**AVIS RELATIF A LA PROTECTION
CONTRE LES EVENTUELS EFFETS NOCIFS ET NUISANCES
PROVOQUES PAR LES RAYONNEMENTS NON IONISANTS
GENERES PAR DES ANTENNES EMETTRICES STATIONNAIRES**

Commune : OUPEYE - Exploitant : PROXIMUS

Référence exploitant : 41HLR_01

Rapport n° 2007 / 2023

Figure 1 : Vue en plan des lieux de séjour et des points de contrôle

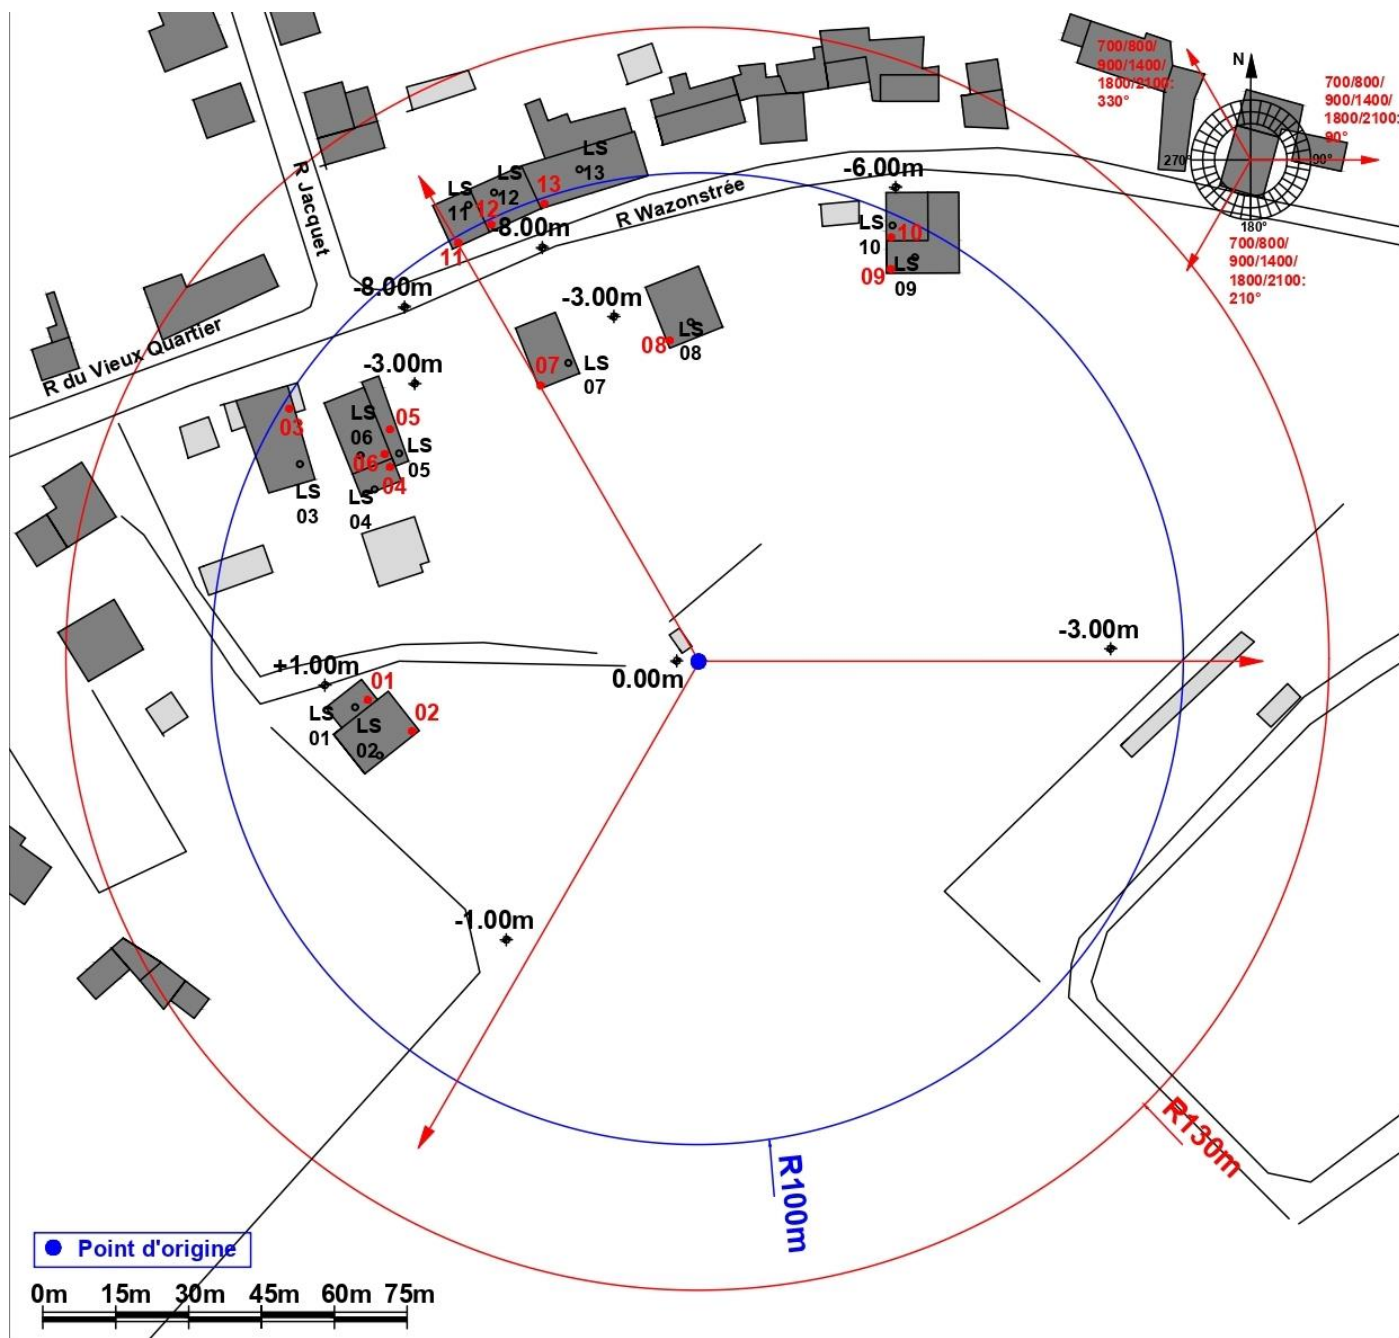
N° point de contrôle	LS	Atténuation (dB)	Indice d'exposition relatif à la limite par installation IE_i
3	LS03	3,0	0,104
11	LS11	3,0	0,043
7	LS07	3,0	0,023
8	LS08	3,0	0,013
4	LS04	3,0	0,009
5	LS05	3,0	0,009
6	LS06	3,0	0,009
13	LS13	3,0	0,008
2	LS02	3,0	0,007
12	LS12	3,0	0,005
1	LS01	3,0	0,004
10	LS10	3,0	0,004
9	LS09	3,0	0,002

En ce qui concerne les antennes de l'installation mentionnées dans le tableau 1, la distance maximale à laquelle la limite pourrait être atteinte, à l'extérieur, est égale à 77,4 m. S'il n'y a pas de LS à une distance inférieure, les antennes respectent forcément la limite d'immission.

Dans le cas des LS situés à l'intérieur des bâtiments, une atténuation d'obstacle est prise en compte et il en résulte que la distance maximale à laquelle la limite pourrait être atteinte se réduit à 54,8 m.

Les résultats de l'évaluation décrite au paragraphe 4 indiquent que les antennes émettrices stationnaires de l'installation faisant l'objet du présent avis ne produisent pas, dans un lieu de séjour, un rayonnement électromagnétique maximum supérieur aux limites fixées à l'article 4 du décret.

Figure 2 : Vue en plan des installations d'antennes dans un rayon de 300 mètres autour de l'installation faisant l'objet de la demande d'avis

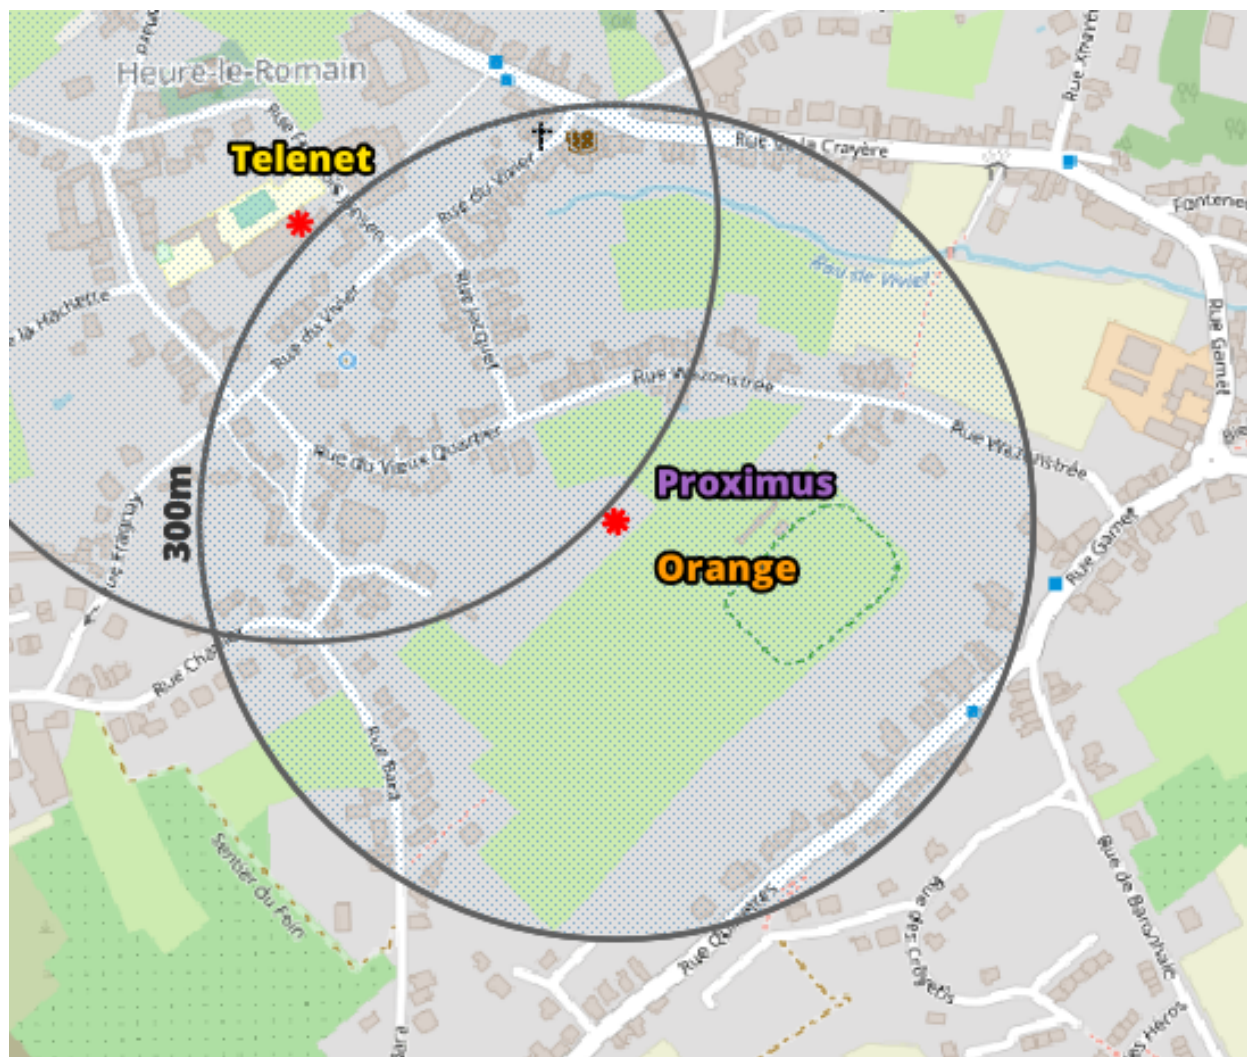
Compte tenu du nombre d'installations localisées dans la figure 2, il apparaît que l'intensité du rayonnement électromagnétique généré, dans les lieux de séjour situés à proximité de l'installation référencée dans le paragraphe 2, par l'ensemble des antennes émettrices stationnaires de l'ensemble des exploitants du même site d'antennes émettrices stationnaires respecte la limite fixée à l'article 4, § 2 du décret.
